## Technische Änderung für 7/8" T-Verteiler

die 7/8" T-Verteiler werden nach einer Übergangszeit geändert.

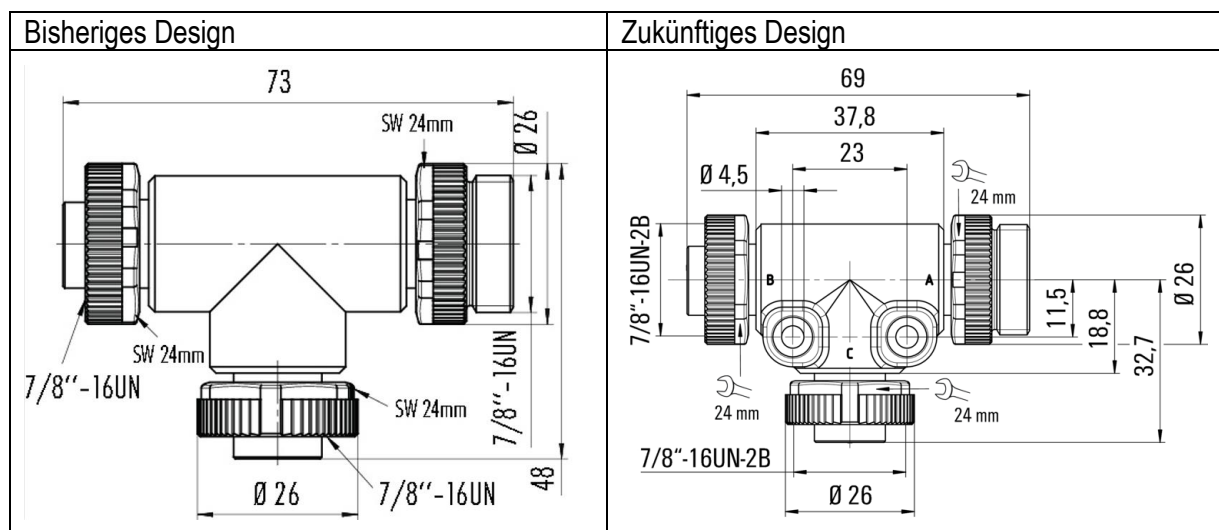
Bisher wurden die 7/8" T-Verteiler ohne Montagelöcher ausgeführt, welches eine Befestigung erschwert hat. In dem neuen Design wird neben der Integration von Montagelöchern ebenfalls das Design auf ein Minimum verkleinert, sodass die Bauform noch kompakter wird. Dies optimiert und vereinfacht die Installation der Produkte. Alle weiteren technischen Spezifikationen bleiben identisch.
